## WYJAŚNIENIE TREŚCI SIWZ

Dotyczy: przetargu nieograniczonego pn.: „Budowa i modernizacja sieci sanitarnej i wodociągowej w Gminie Pilica”

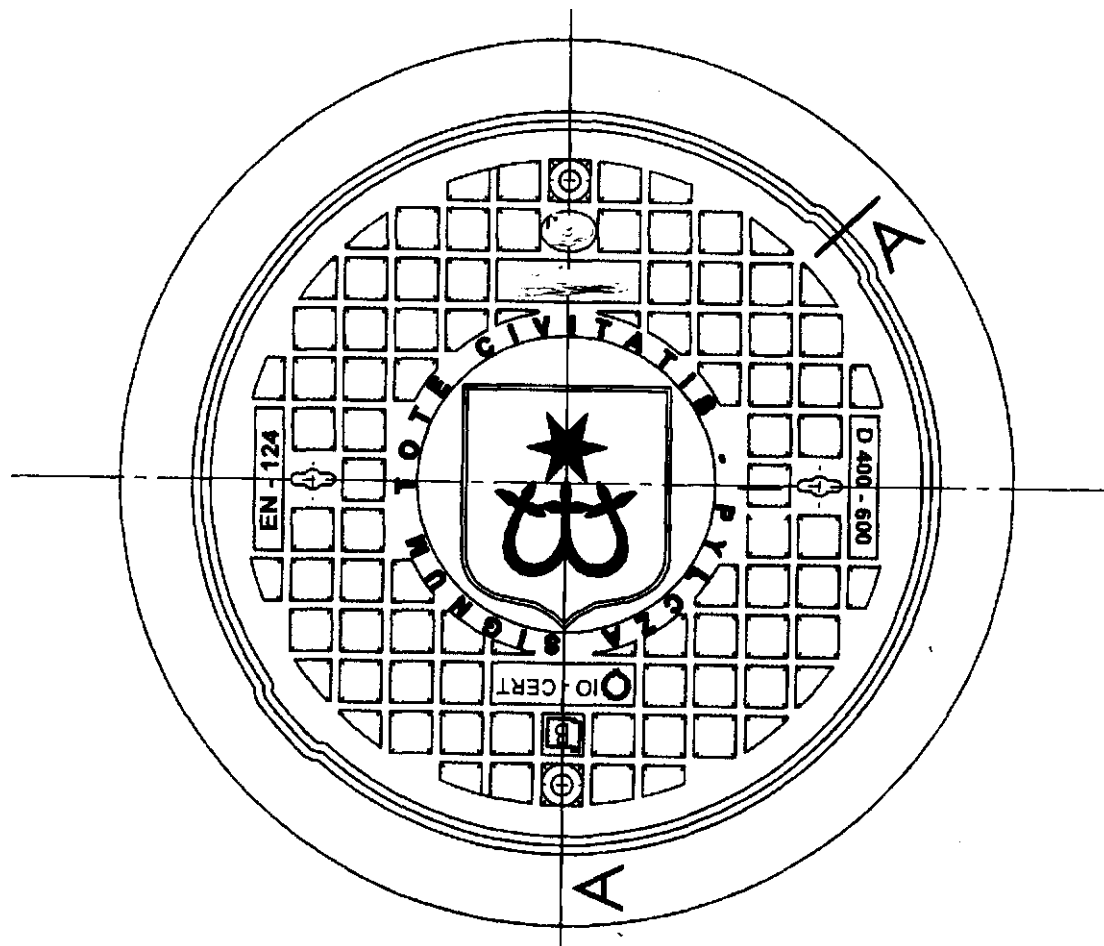
**Pytanie:** Czy studnie **b36** to: D=600 st.tw czy D=1000 beton?
5. W STWiORB 1 CZĘŚĆ OGÓLNA w punkcie 2.1 Wymagania dotyczące materiałów – Włazy . Jest zapis informujący : *Włazy dla średnic 600mm z logo Inwestora.*

**Pytanie:** Gdzie w dokumentacji można zapoznać się ze wzorem logo Inwestora?

**Ad. 5** Logiem Inwestora jest herb Pilicy.  
W załączeniu rysunek wjazdu z herbem.
